Projet d'augmentation des quantités d'hydrogène admissibles sur le site exploité par la société Air Liquide Hydrogène sur la commune de Port-Jérôme-sur-Seine

Demande d'Autorisation Environnementale

## **ENQUETE PUBLIQUE**

### **Rapport d'enquête**

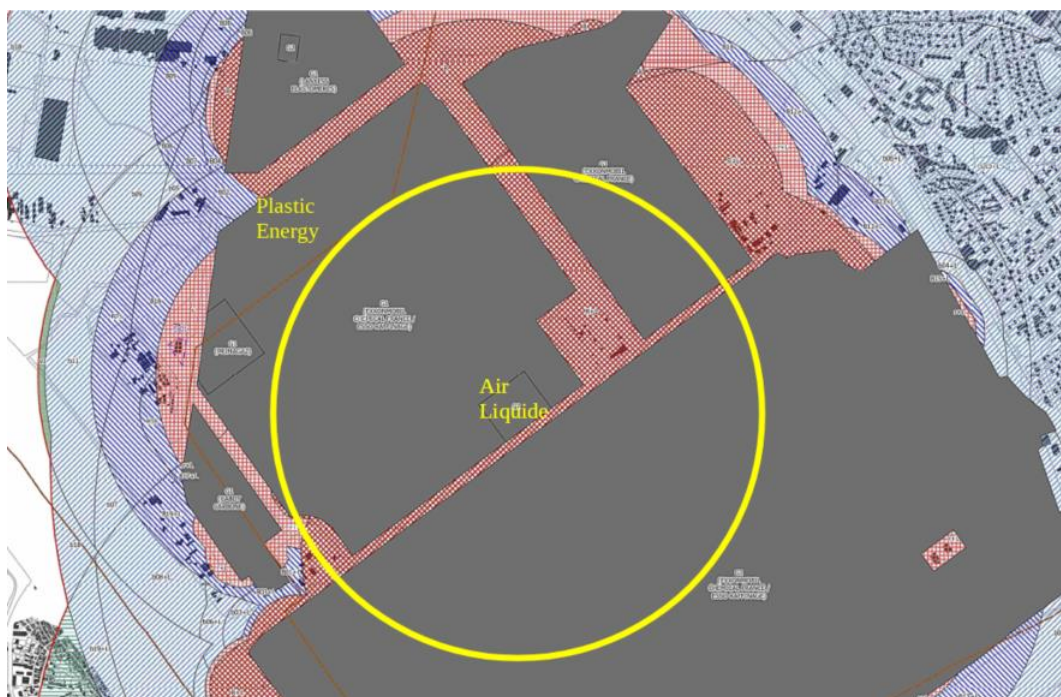
Les cartographies présentées dans le tome III ne précisent pas si les zones concernant chacun des types d'effets correspondent aux seuls dangers résultant de l'augmentation de l'hydrogène stocké ou s'il s'agit des effets cumulés avec l'installation existante ni quelle est l'évolution par rapport à l'autorisation précédente.

Or, conformément aux articles L.515-8 à L.515-37 du code de l'Environnement, des Servitudes d'Utilité Publique (SUP) doivent être instituées concernant l'utilisation du sol ainsi que l'exécution de travaux soumis au permis de construire, dans les zones exposées extérieures à l'emprise de l'installation.

Nous avons interrogé la DREAL sur l'absence de servitudes d'utilité publiques liées à l'augmentation du volume d'hydrogène stocké.

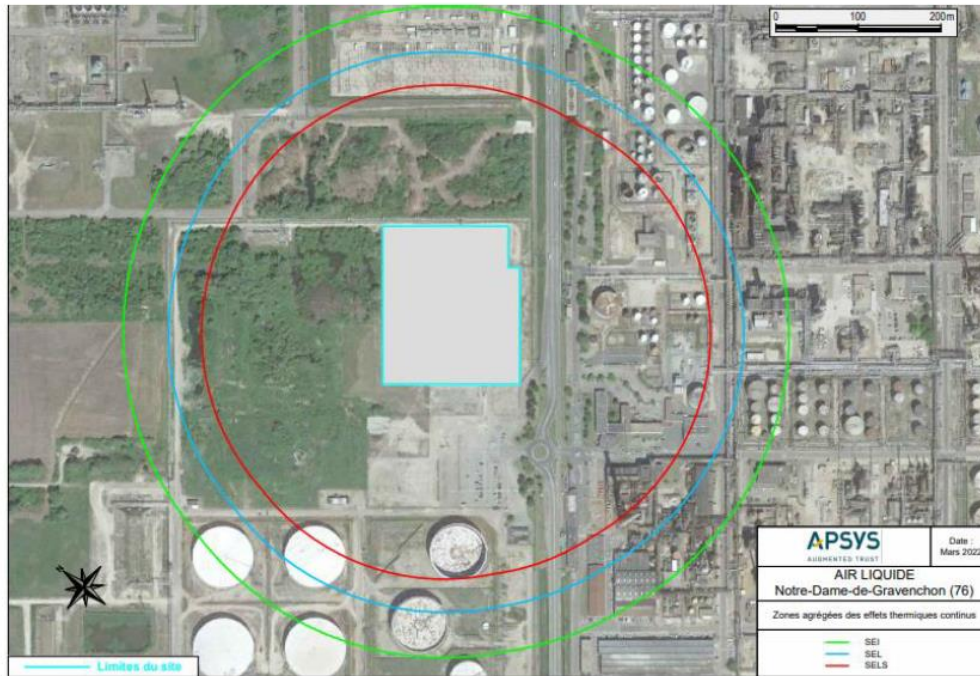
Interprétation inutile et confuse du guide Omega 10, de la norme IEC 61511, et de la Note du 02/10/13 de doctrine sur les mesures de maîtrise des risques instrumentées (MMRI), pouvant aboutir à l'implémentation de MMR non conformes fournissant de fait un Facteur de Réduction de Risque (FRR) égal à 1 donc à une absence totale de maîtrise du risque identifié

La levée de doute sur la réalité de la maîtrise des risques passe par la consultation des noeuds papillon en particulier si la fréquence réduite à atteindre est en classe E ou F
